Gdańsk, dnia 23.06.2021 r.

nr sprawy: D10.251.10.F.2021

dotyczy: postępowania prowadzonego w trybie przetargu nieograniczonego o szacunkowej wartości zamówienia przekraczającej kwotę określoną w przepisach wydanych na podstawie art. 3 ustawy Pzp. na dostawę wyrobów medycznych do zabiegów przeznaczyniowych (118 części).

WYJAŚNIENIA TREŚCI SWZ

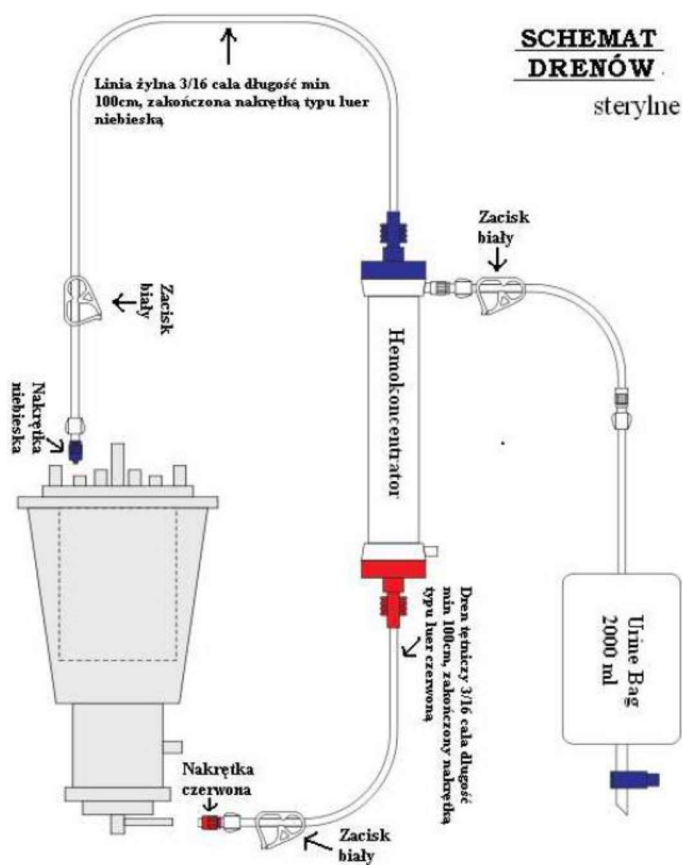
Pytanie nr 3, dot. części 65-Hemofiltry

Czy Zamawiający dopuści w poz.1 i poz.2 hemokoncentrator z zestawem drenów zgodnie z załączonym schematem na str.2?

Odpowiedź: Zamawiający nie dopuszcza.
